リサイクル燃料備蓄センター設工認
設 2-補-003 改_2
2022年7月25日

リサイクル燃料備蓄センター  
設計及び工事の計画の変更認可申請書  
(補足説明資料)

使用済燃料の除熱について

令和4年7月  
リサイクル燃料貯蔵株式会社

図2 解析格子の例

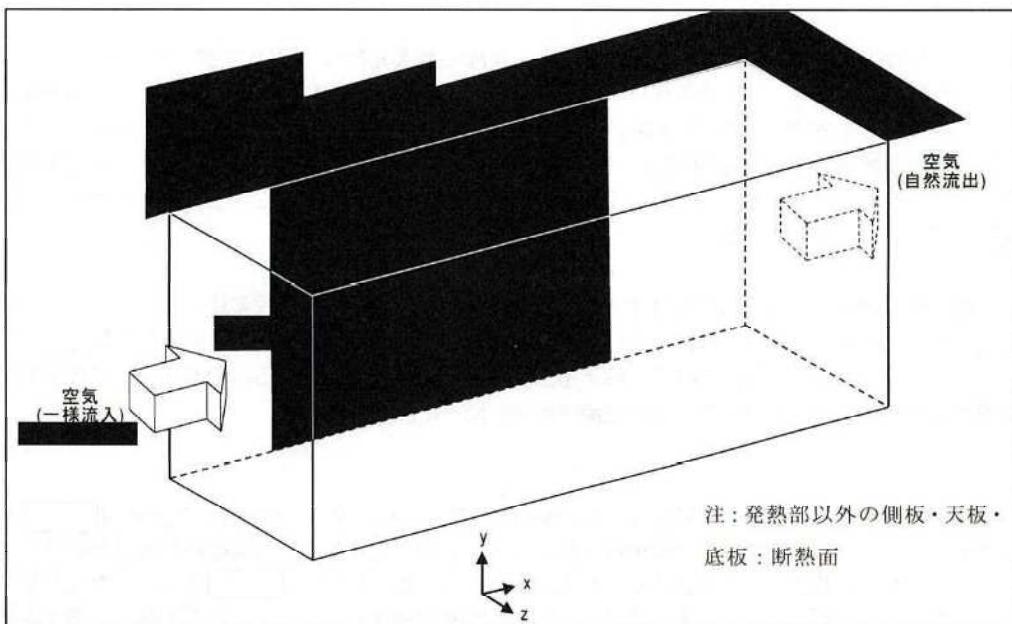
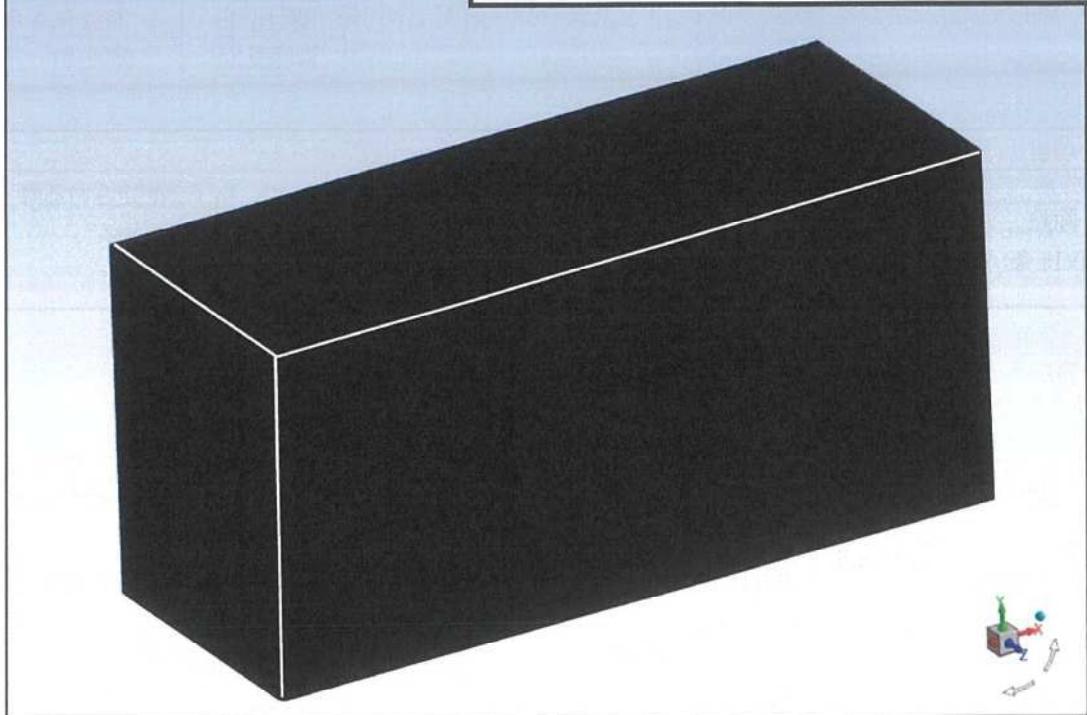
項目	コメント内容
除熱 (第16条)	FLUENT 検証として、建屋内温度分布の検証データが示されているが、FLUENT による解析は空間温度ではなく壁面温度の評価を目的に用いているのではないか。壁面温度評価における検証データが適切に検証されたものか、解析の誤差範囲も併せて説明すること。

FLUENT 検証解析において検証対象とした電中研スケール除熱試験(以下「電中研試験」という。)は、FLUENT による三次元流動解析により試験建屋内の全体的な伝熱流動場が概ね妥当な範囲で再現できることの確認を目的としている。電中研試験では試験建屋内の空気流速、温度が測定されているが、一方で壁面温度は測定されていない。この為、FLUENT 検証解析は、壁面温度の検証までカバーするものではない。

そこで、貯蔵建屋三次元熱流動解析における壁面温度の FLUENT 予測精度向上、及び保守的な評価設定を目的として、躯体表面に接する流体空間の格子幅を最適化する検討を、FLUENT 検証解析とは別に実施している。

具体的には、貯蔵建屋内の流動状態と同等のオーダーとなる無次元数(レイノルズ数、レイリー数等)、流体と接する加熱面の平均温度と対流熱伝達率を実測している実験体系を公知の論文から選定し、鉛直面(貯蔵建屋側壁等、文献[1])の対流伝熱実験の体系で確立された実験式、及び貯蔵建屋と同等スケールの解析モデルを使用して、FLUENT 上で解析格子幅(加熱面に接する流体側第一格子の大きさ)を変化させた場合に、加熱面平均温度評価値がどう変化するか検証している。その結果より、貯蔵建屋の躯体表面温度を保守的に評価できる格子幅を選定し、貯蔵建屋の三次元熱流動解析モデルに用いている。

鉛直面(貯蔵建屋の側壁、支柱壁面)に対する検証解析事例を示す。図1は、貯蔵建屋のスケールに合わせた解析モデルの形状と主要解析条件である。解析条件は貯蔵建屋内の空気温度や流速レベルを想定した設定をしている。図2は解析格子の参考図であり、加熱面に接する解析格子幅は可変パラメータである。なお、FLUENT 上での乱流モデルや壁面関数等の設定は貯蔵建屋の三次元熱流動解析と同一に設定している。

図1に示す解析条件において、対流熱伝達率の実験式(文献[1])から求めた加熱面平均温度は [ ] となる。この温度を目標値として、FLUENT 上で解析格子幅のサイズを変えて加熱面平均温度を評価した結果と目標値との差異を表1に示す。この結果より、貯蔵建屋の鉛直壁については、第一格子幅が [ ] 前後で目標温度が得られることが分かる。一方、FLUENT による解析では空気物性の影響を考慮せず、一定として取扱う。物性変化の影響を考慮しない場合、考慮する場合と比較して熱伝達率は大きめに評価される為、評価温度が低くなる傾向がある。この乖離は壁面温度と雰囲気温度の差が大きいほど、又、壁面温度が高いほど大きくなる傾向があり、最大 [ ] 程度の乖離と予測される。よって、壁面温度が低めに評価される可能性を考慮し、鉛直面の目標壁面温度を、前述した加熱面平均温度である [ ] に [ ] の補正分を加えた [ ] とし、対応する格子幅 [ ] を貯蔵建屋躯体の鉛直壁面温度評価用の第一格子幅として定めている。

以上の様に、壁面温度評価の検証の為、壁面に接する流体空間の格子幅を検証し、公知の論文から貯蔵建屋と同等となる実験体系を選定し、実験式と、貯蔵建屋と同等スケールのモデルを使用していること、解析条件は貯蔵建屋内の空気温度や流速レベルを想定して設定し、貯蔵建屋三次元熱流動解析と同一な乱流モデル等を設定していること、及びFLUENT 解析の特性から、過小評価とならないよう補正した格子幅としていることから、本検証は適切に検証できたものであると考えている。

図-1 バードスクリーン平面図

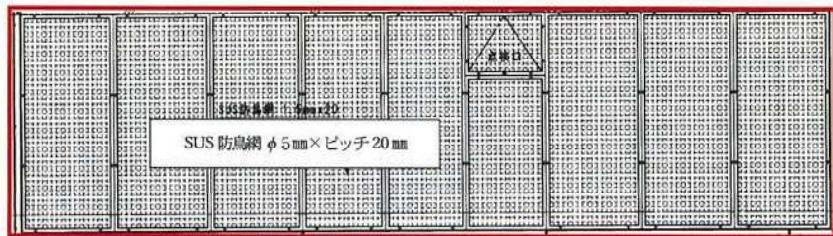
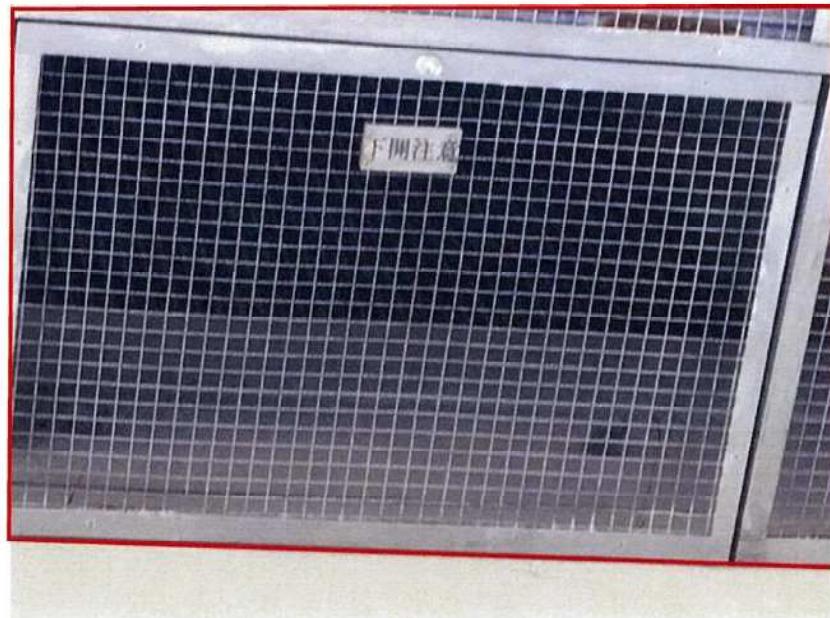
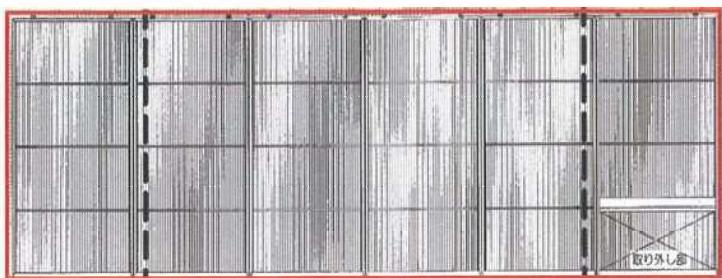
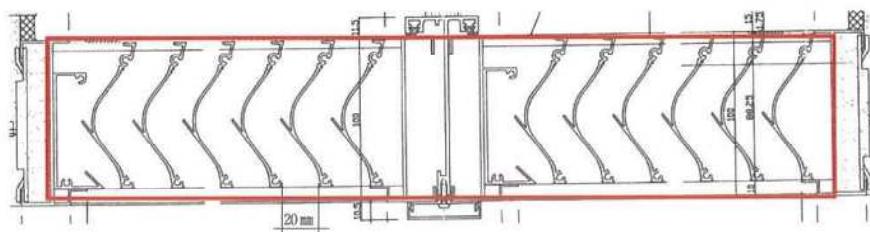
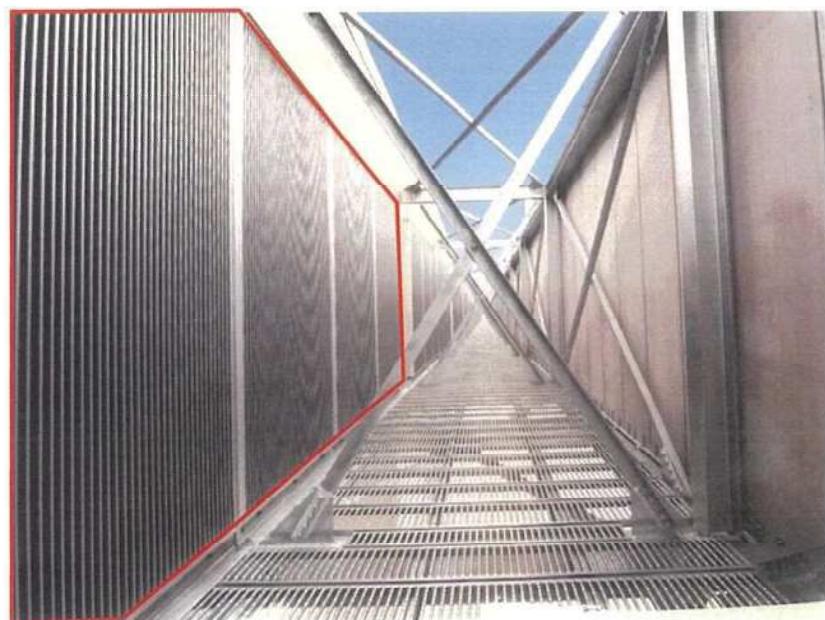
項目	コメント内容
除熱 (第16条)	・自主的に設置するバードスクリーン及び排気ルーバについて、格子が想定される降下火砕物より十分大きいことを、図面、写真等で説明すること。

使用済燃料貯蔵建屋のバードスクリーンの図面(図-1, 2)及び写真-1は以下のとおりである。バードスクリーンはSUS製で $\phi 5\text{ mm} \times \text{ピッチ } 20\text{ mm}$ のメッシュ構造(有効開口 $15\text{ mm} \times 15\text{ mm}$ )であるため、降下火災物より十分大きい。また、排気ルーバの図面(図-3~6)及び写真-2は以下のとおりである。排気ルーバの開口は有効開口 $20\text{ mm}$ のフィン構造であるため、降下火災物より十分大きい。
